*Ministero dell'Ambiente e della Sicurezza Energetica*

**Commissione Tecnica PNRR - PNIEC**

**Parere n. 251 del 21/12/2023**

<b>Progetto</b>	<p><b>Progetto per impianto agrivoltaico denominato "FICURINIA" con potenza in immissione pari a 240,50 MW formato da cinque lotti, con relativo collegamento alla rete elettrica, sito nei Comuni di Castel di Iudica (CT) e Ramacca (CT)</b></p> <p><b>ID_VIP:8434</b></p>
<b>Proponente</b>	<p><b>Ine Ficurinia S.r.l.</b></p>

**Figura 8 - Sovrapposizione fra l'area di impianto e gli impianti in autorizzazione regionale.**

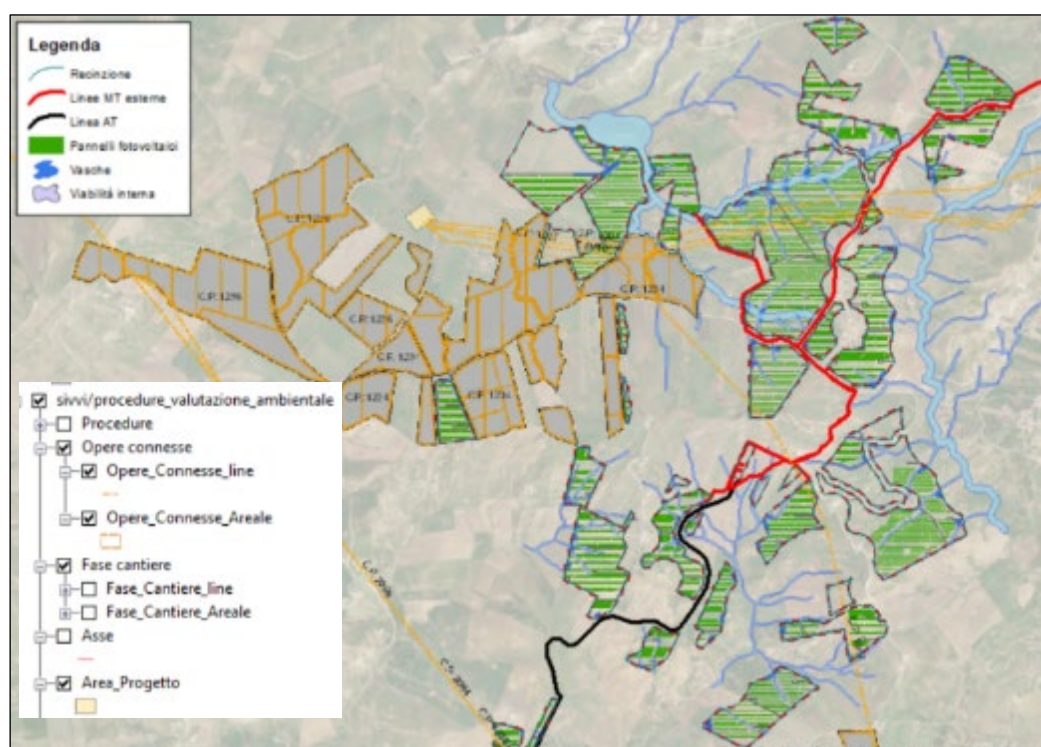
In data 23/11/2023 la Commissione, attraverso il portale SISTR della Regione Sicilia<sup>16</sup>, ha effettuato una verifica degli impianti in corso di valutazione regionale entro il buffer di 5km sovrapponendo in ambiente GIS lo strato informativo delle Valutazioni di impatto ambientale di competenza regionale<sup>17</sup> e lo strato relativo agli impianti in corso di procedura di VIA statale (attraverso il portale pubblico del MASE "Valutazioni e Autorizzazioni Ambientali"); i risultati della sovrapposizione sono riportati in Fig. 8).

Su richiesta della Commissione di analizzare la problematica relativa al passaggio all’interno dell’area di progetto dei cavidotti di connessione dei progetti regionali in corso di autorizzazione, il Proponente non ha fornito spiegazione al riguardo e, allo stato attuale, non ne ha previsto le fasce di rispetto. La Commissione ritiene opportuno che, qualora il progetto avente codice regionale 1007 venga autorizzato e preveda l’attraversamento, da parte delle linee aeree, dell’area di impianto, il Proponente dovrà modificare il layout di progetto prevedendo le relative fasce di rispetto.

**Figura 12** - Esempio di sistema di regimazione con vasche di laminazione e canalette.  
Fonte: elaborazione della Commissione

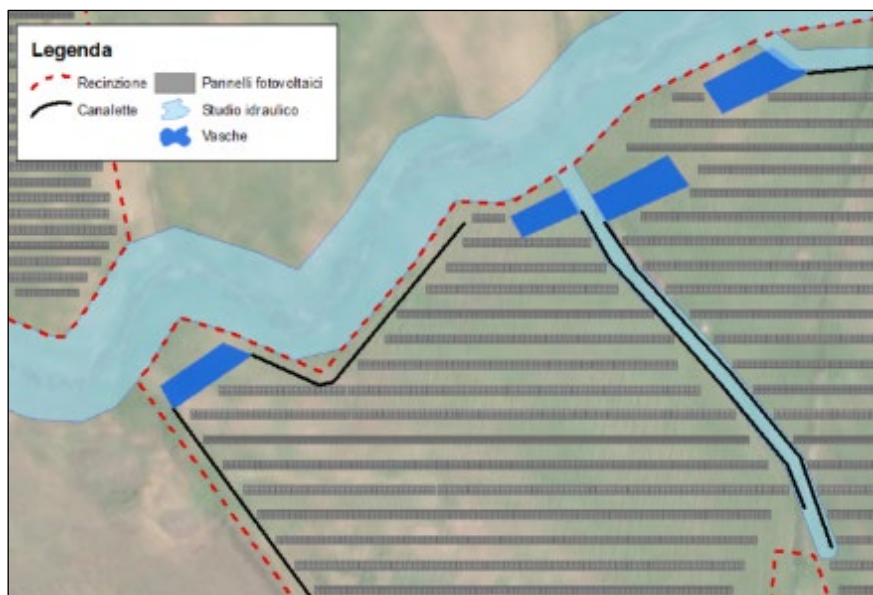
Su specifica richiesta della Commissione relativamente al sistema di raccolta ed incanalamento delle acque piovane<sup>41</sup>, la cui necessità di realizzazione è stata rappresentata anche dal professionista incaricato per la predisposizione della relazione geologica, il Proponente afferma che a seguito della modifica del layout intervenuta in riscontro alle richieste di integrazione, ha provveduto a modificare il sistema di regimentazione delle acque di ruscellamento. In particolare, al fine di garantire l'invarianza idraulica e idrologica dell'impianto agrivoltaico, è stato condotto uno studio degli afflussi e i deflussi meteorici che ha consentito di stimare l'incremento delle portate e dei volumi dovuti all'impianto medesimo. Per garantire il rispetto di quanto previsto dal D.D.G. n. 102 del 23/06/2021<sup>42</sup>, il progetto dei sottocampi ha previsto la realizzazione di una rete di drenaggio delle acque che interessa l'intera estensione dei campi fotovoltaici. I volumi delle acque così raccolte verranno portati verso le vasche di laminazione poste nelle porzioni più basse delle singole sottoaree in grado di accumulare temporaneamente i volumi di acqua in eccesso rispetto alla condizione ante operam. Il Proponente dichiara che i volumi delle vasche sono stati dimensionati per contenere la maggiore quantità di acqua di scorrimento superficiale indotta dall'installazione dei pannelli fotovoltaici per una pioggia

corrispondente a un tempo di ritorno di 30 anni, assicurando una portata a valle non superiore a quella della condizione ante operam. Inoltre, nelle vasche di laminazione è stato anche previsto un volume morto, ossia a quota inferiore a quella del manufatto di scarico, che consenta di accumulare l'acqua per fini irrigui e di ridurre l'interrimento delle stesse vasche tra due fasi di manutenzione successive. Il Proponente dichiara che le 113 vasche previste saranno realizzate a getto in soluzione monoblocco con l'impiego di calcestruzzo vibrato su casseri metallici e di armature di acciaio ad aderenza migliorata e reti elettrosaldate. In sede di sopralluogo il Proponente ha rappresentato che sul fondo delle vasche verrà posato anche uno strato di geotessile per impedire il passaggio dell'acqua nel sottosuolo (Figg. 12 e 13).

**Figura 15** – Confronto fra i layout di progetto a seguito della rimodulazione con disposizione dei pannelli esternamente alle aree di pericolosità geomorfologica. <sup>49</sup>

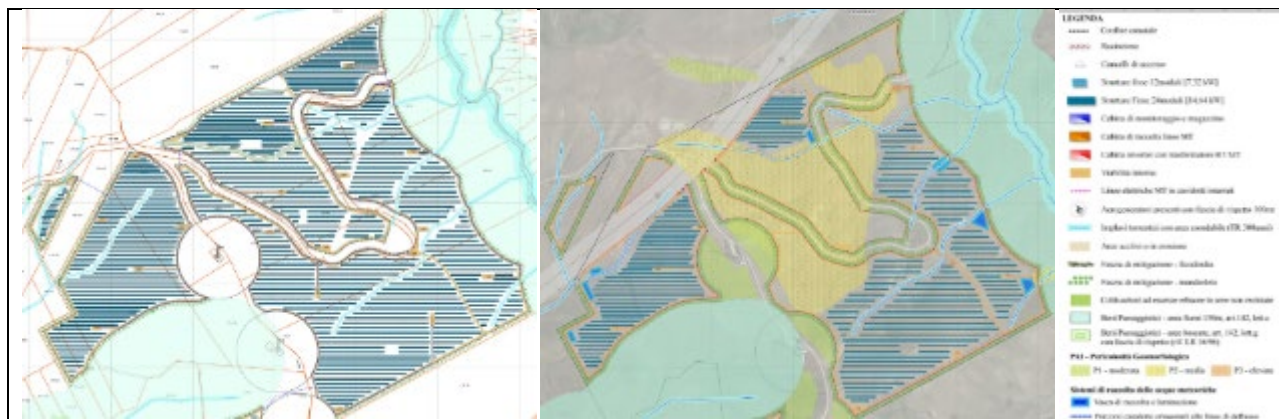
Di conseguenza, a seguito della rimodulazione del layout di progetto, il Proponente ha escluso la posa dei pannelli all'interno delle aree a pericolosità P1 e P2 (Fig. 15).

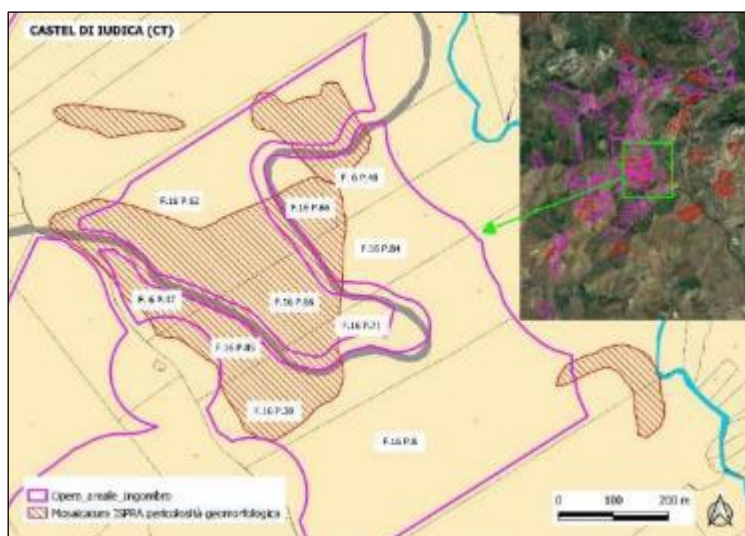
A titolo di compensazione ambientale nelle zone di pericolosità geomorfologica, già individuate dal Proponente e stralciate dal progetto di impianto a seguito di richiesta di integrazioni, la Commissione prevede a titolo compensativo di lasciare tali aree<sup>53</sup> a evoluzione naturale per il ripristino della serie della vegetazione locale. Questa misura contribuirà alla progressiva stabilizzazione dei suoli invertendo i fenomeni erosivi in atto. Tali aree, poste all'interno del Lotto #3664, hanno una superficie complessiva pari a 13,21ha, ricadono nel Comune di Castel di Iudica e sono mappate in planimetria catastale al Foglio 16 e alle particelle 8, 38, 47, 48, 62, 66, 71, 85 e 86 (Fig. 16).

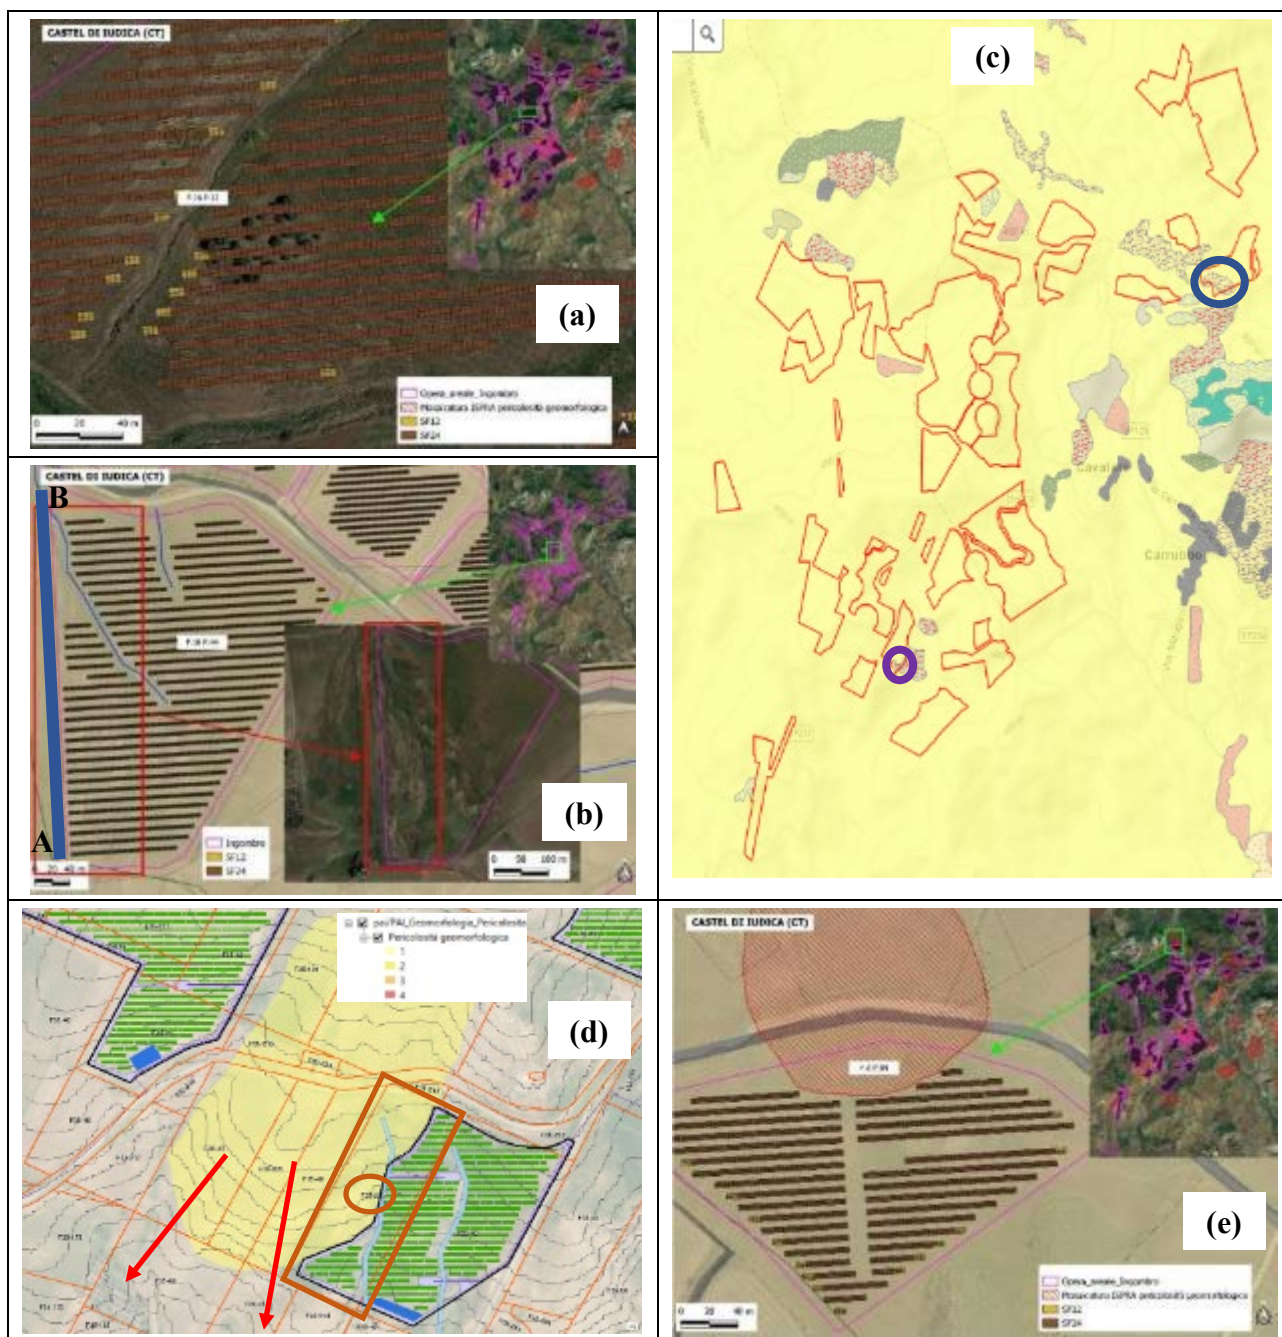
Il Proponente dovrà provvedere a modificare il layout di impianto rimuovendo i pannelli fotovoltaici all'interno delle seguenti aree, all'interno delle quali si riscontrano fenomeni di erosione del suolo, di dissesto oppure presenza di individui arborei, identificate attraverso lo strato informativo catastale (tab. 9):

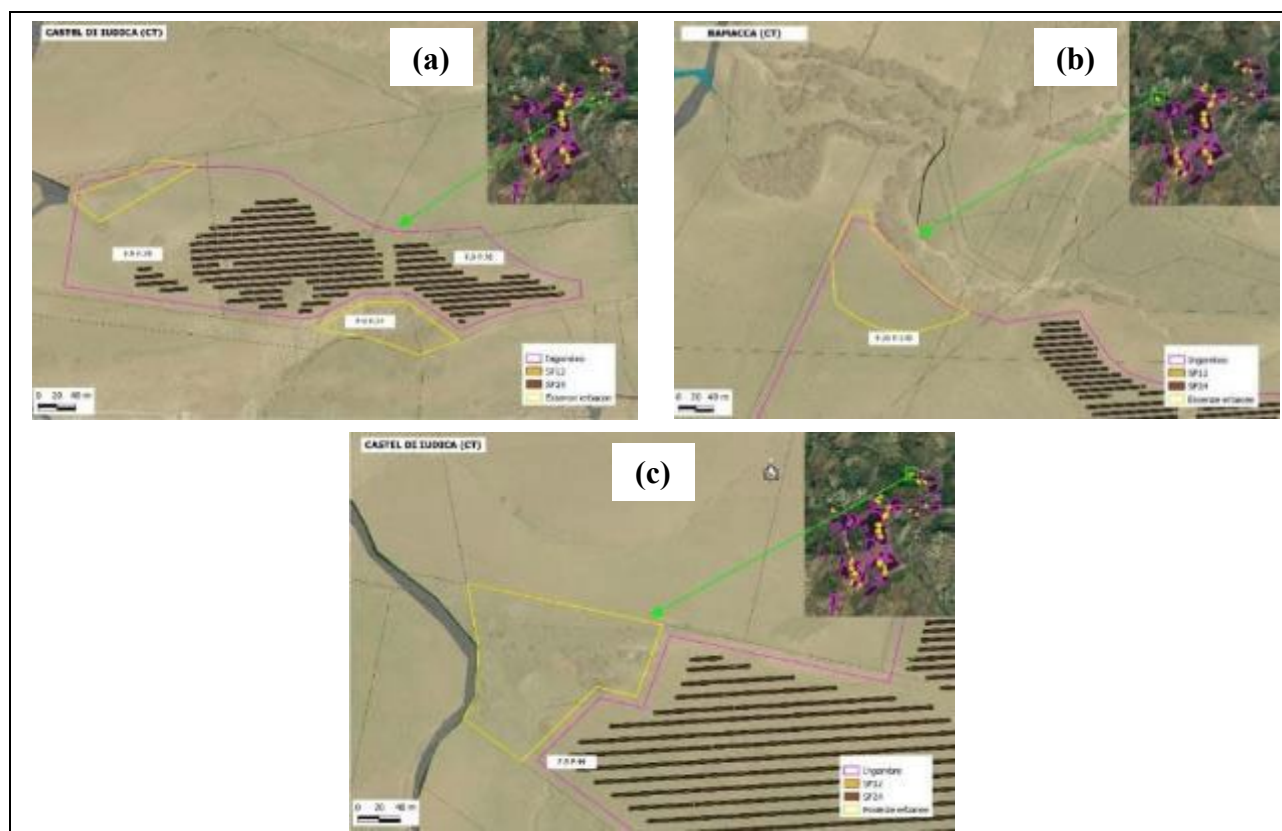
Infine, in considerazione dei potenziali impatti cumulativi, come ulteriore misura di compensazione il Proponente dovrà provvedere a rilasciare ad evoluzione naturale le seguenti aree, identificate attraverso lo strato informativo catastale (tab. 10):

Area	Comune	Foglio	Particella	Rif. Figura 18	Azioni
8	Castel di Iudica	9	70, 77 e 79	18 (a)	Le aree, aventi superficie pari a 0,894ha ed interne al lotto #2741, dovranno essere rilasciate ad evoluzione naturale
9	Ramacca	31	170	18 (b)	L'area, avente superficie pari a 1,242ha ed interna al lotto #3683, dovrà essere rilasciata ad evoluzione naturale
10	Castel di Iudica	9	49	18 (c)	L'area, avente superficie pari a 1,918ha ed interna al lotto #2741, dovrà essere rilasciata ad evoluzione naturale
